第7.4.4.184図(4) D-6 破砕帯 ボーリング調査結果 (1号炉原子炉建屋北方) コア柱状図(H24-No. B8-22)

第7.4.4.185図(1) D-5 破砕帯 ボーリング調査結果 (1号炉原子炉建屋付近) コア柱状図 (H20-No. ①-9孔)

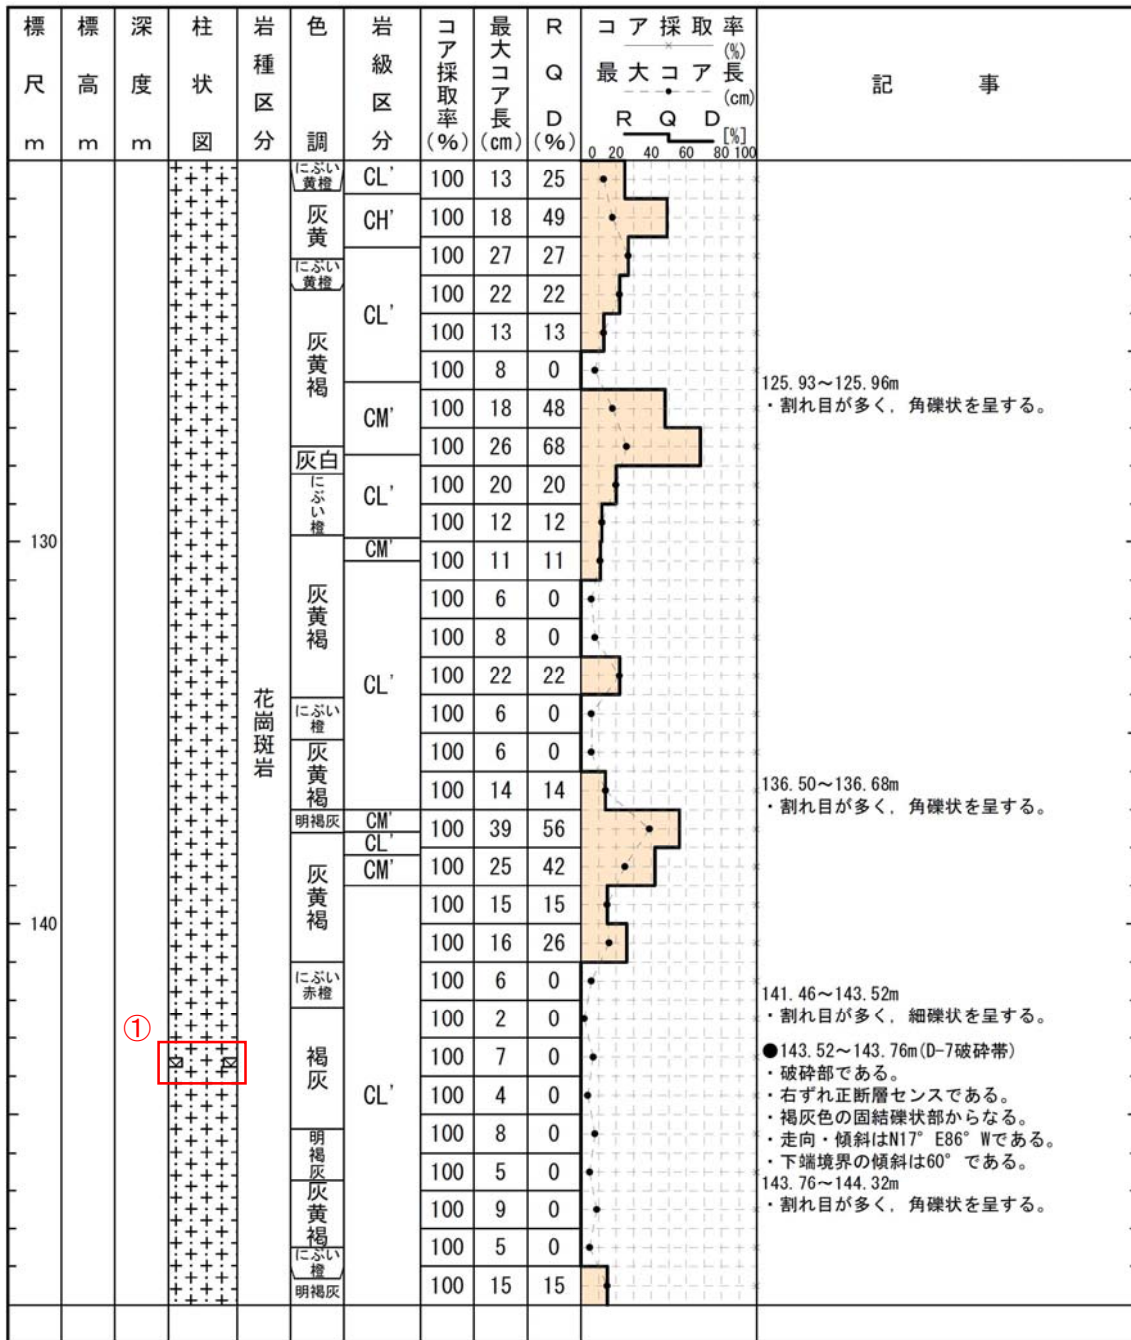
3-131(分類d)①
記事欄の記載変更に伴う変更。(破碎部模様の変更)

第7.4.4.184図 (5) D-6破砕帯 ボーリング調査結果 (1号炉原子炉建屋北方) コア柱状図(H24-No. B8-22)

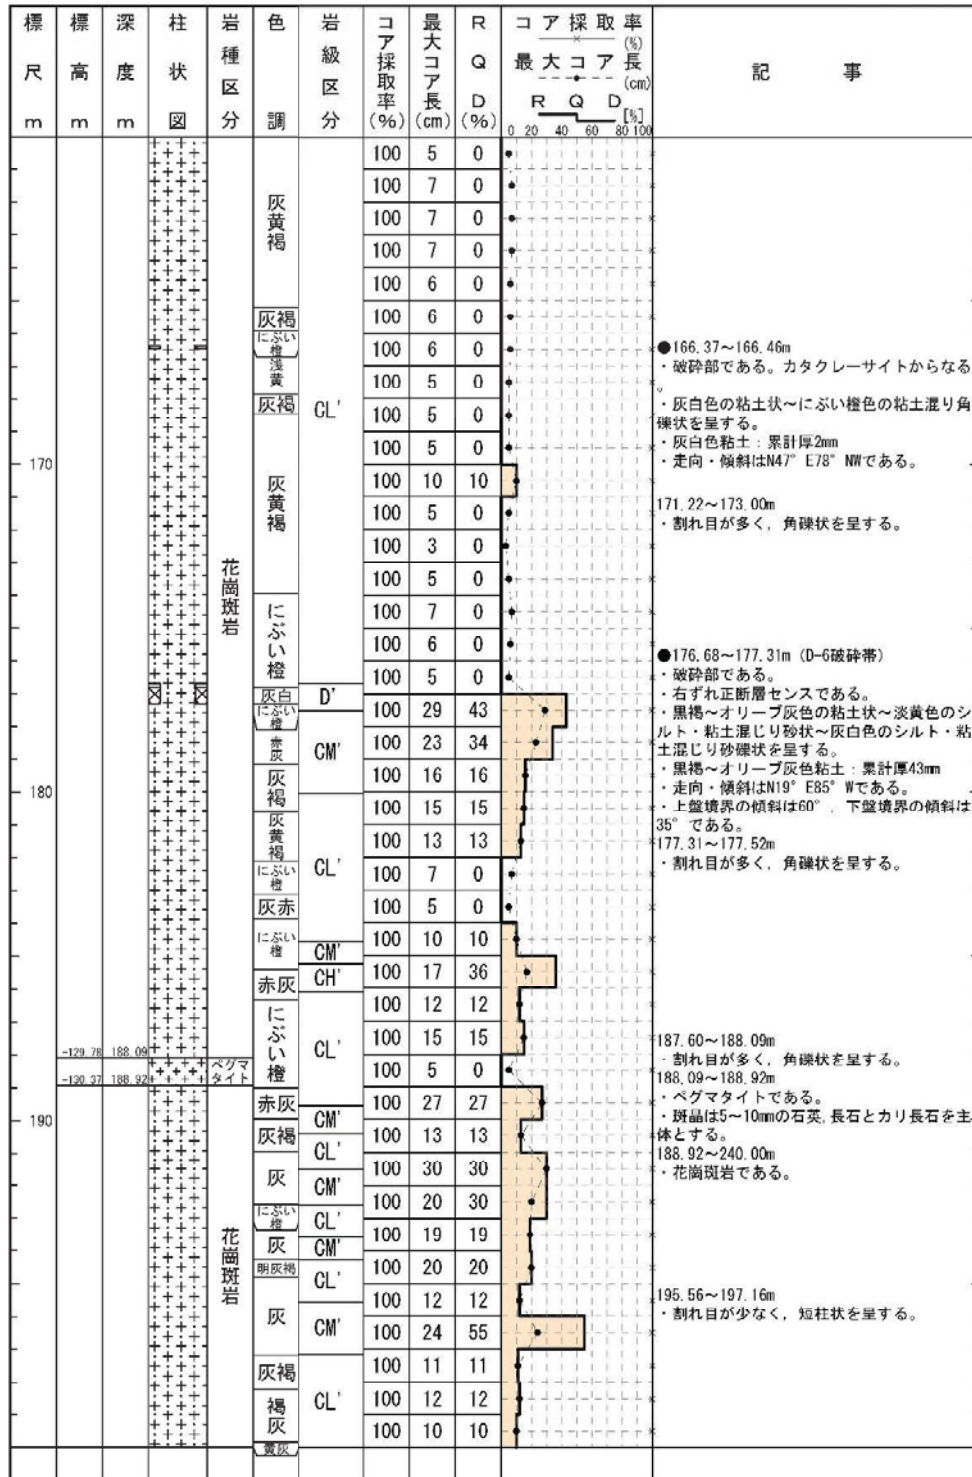
3-132(分類d)①
記事欄の記載変更に伴う変更。(破碎部模様の変更)

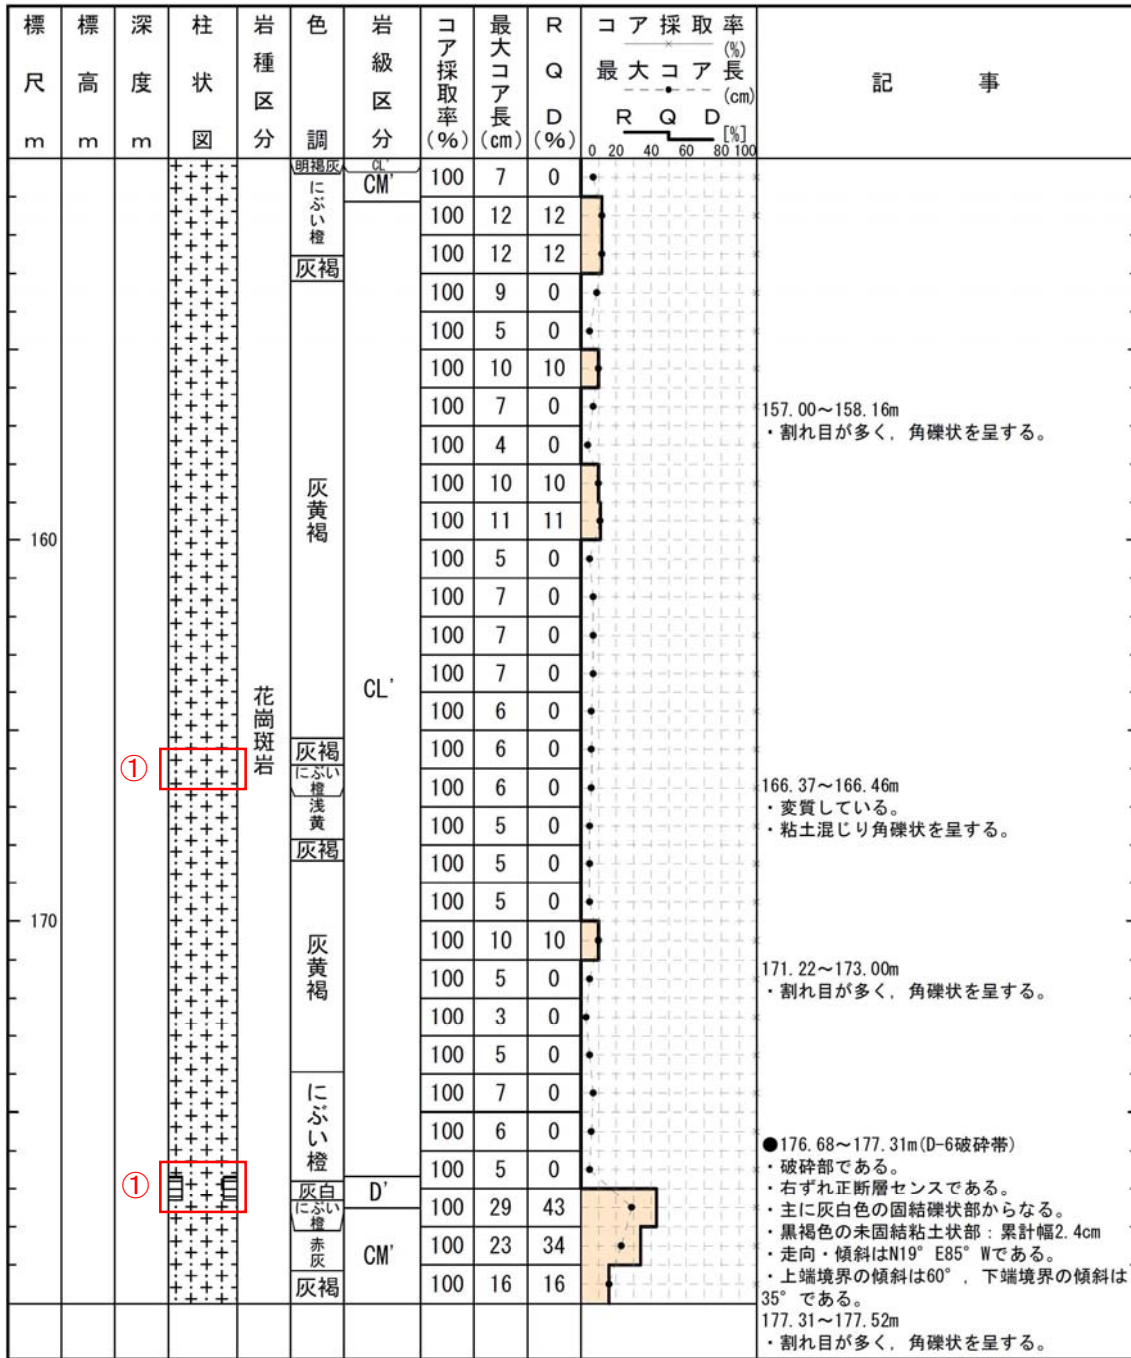
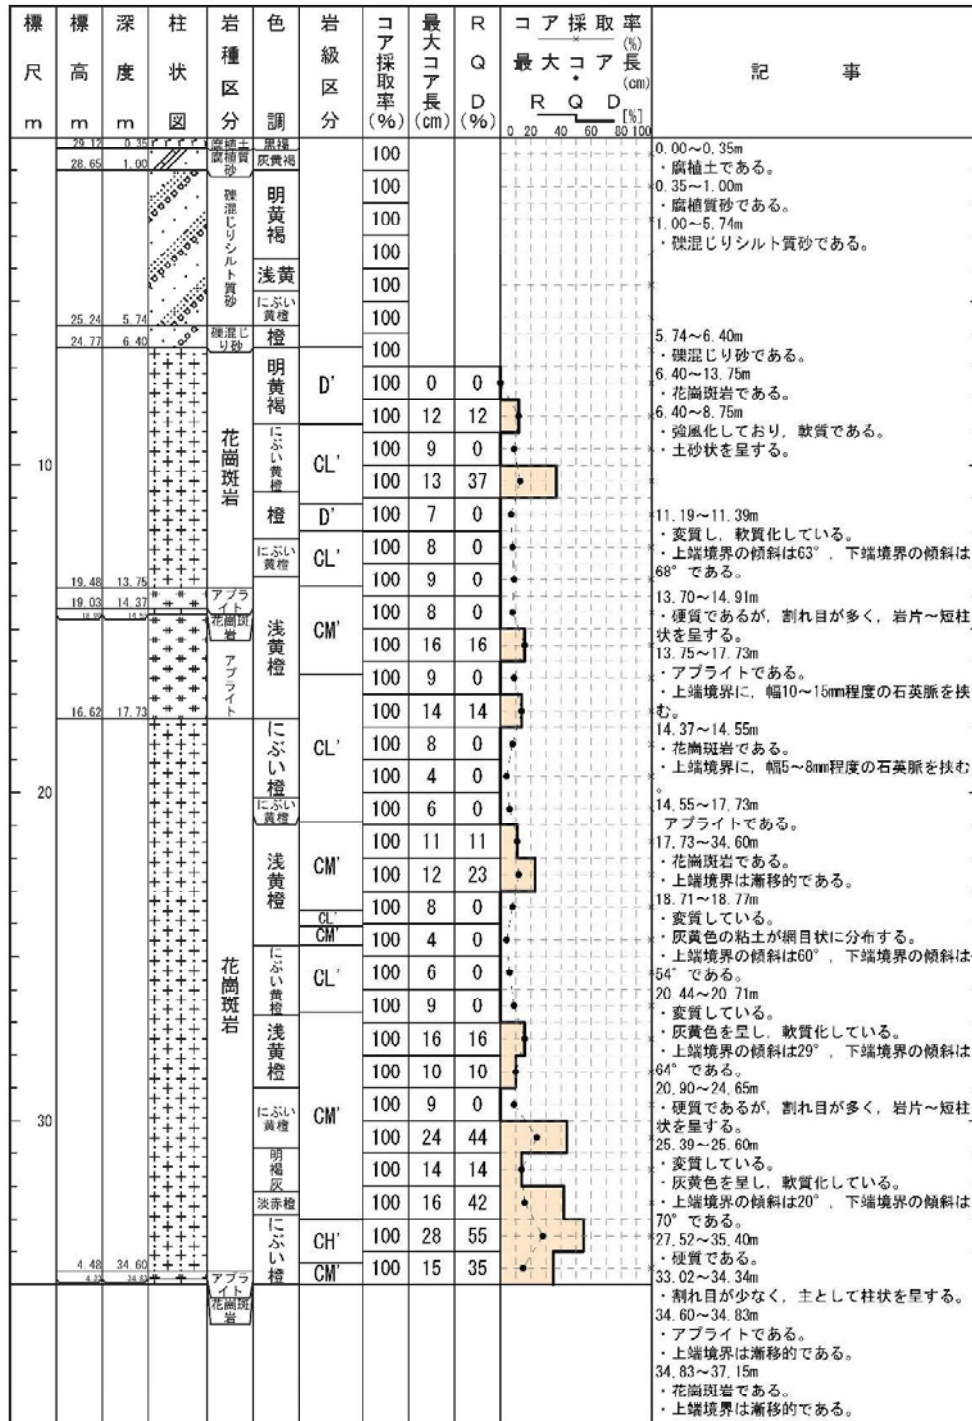
3-133, 3-134(分類d)①
記事欄の記載変更に伴う変更。(破碎部模様の変更)

第7.4.4.186図(2) D-5 破碎帯 ボーリング調査結果(1号炉原子炉建屋北方) コア柱状図(H24-No. B11-1)

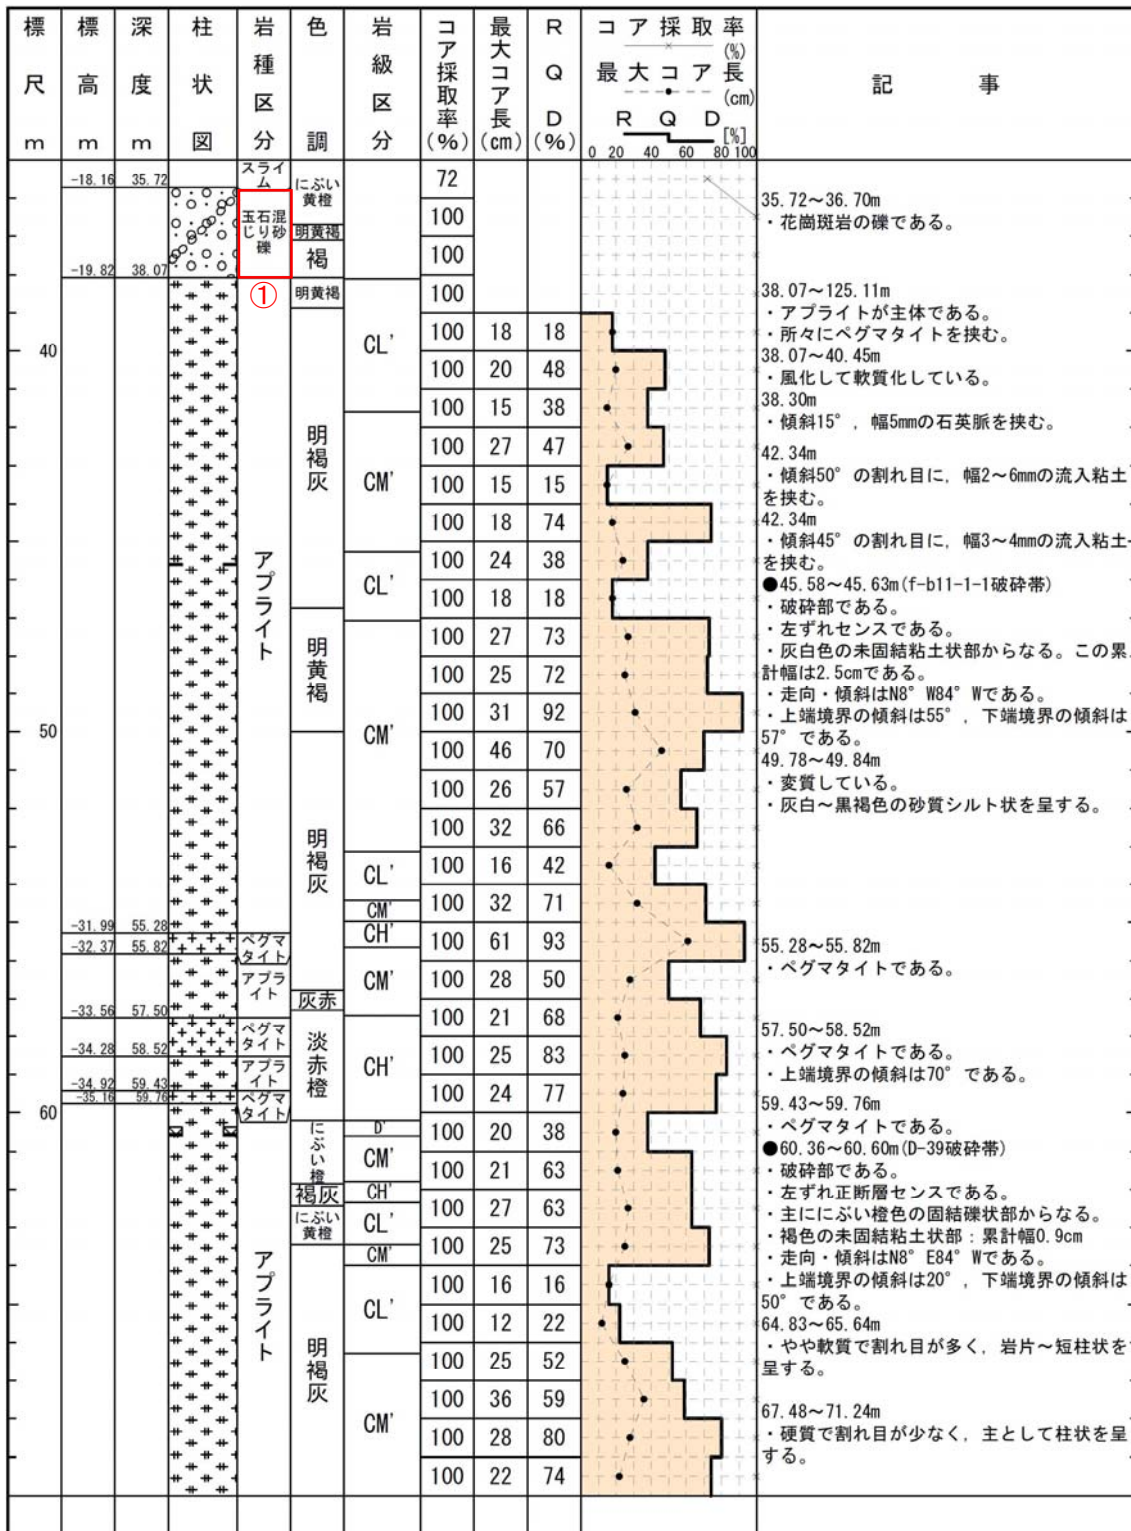
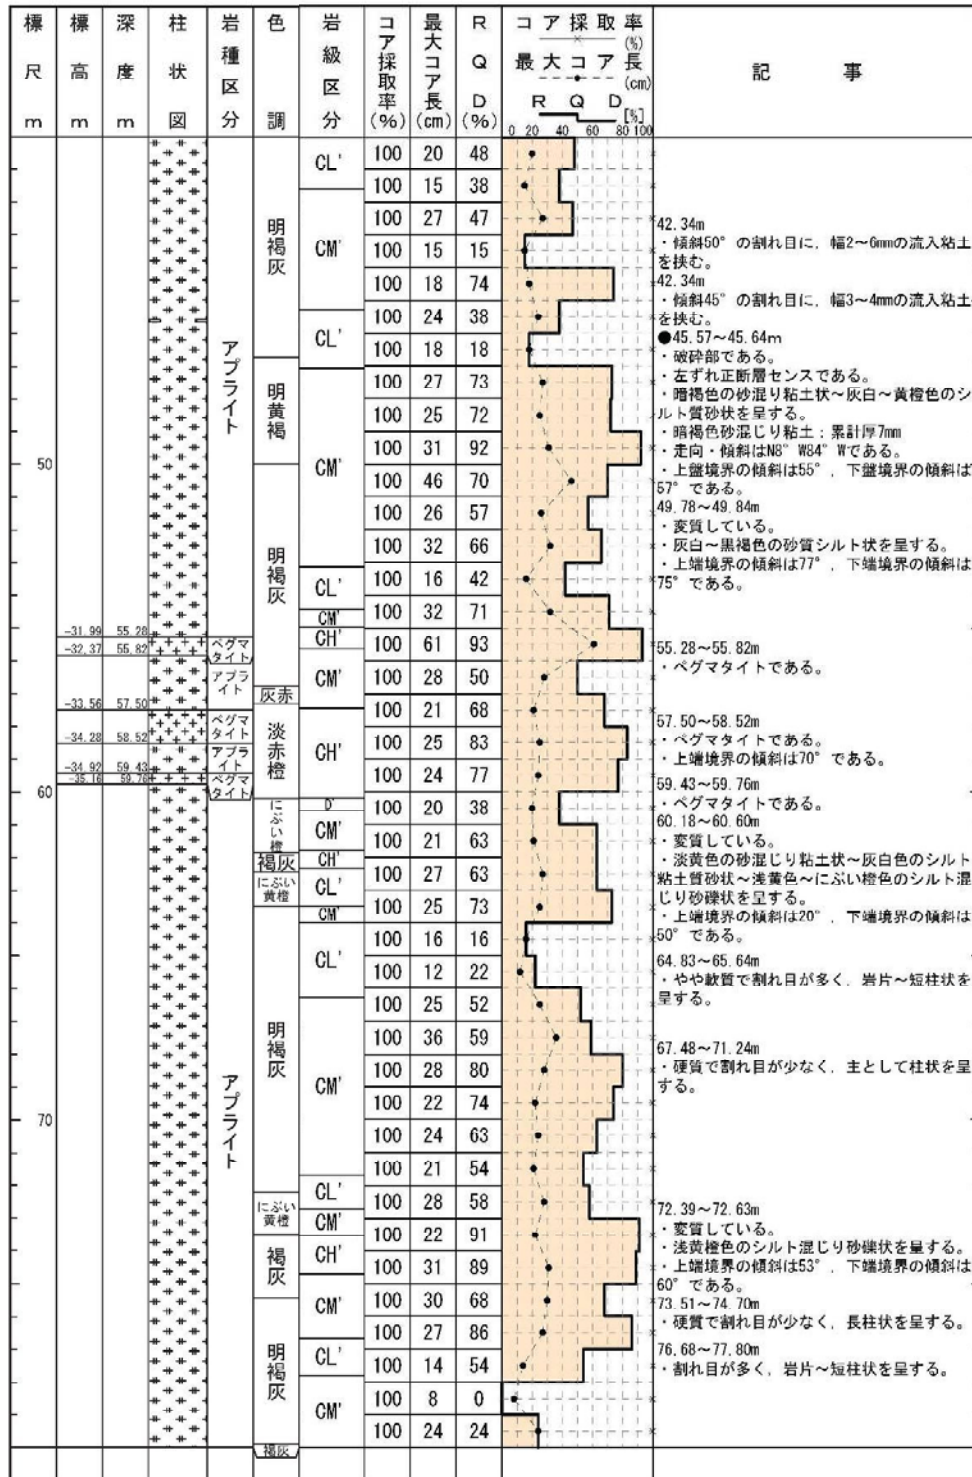
3-149(分類c)①
表現を統一したため。
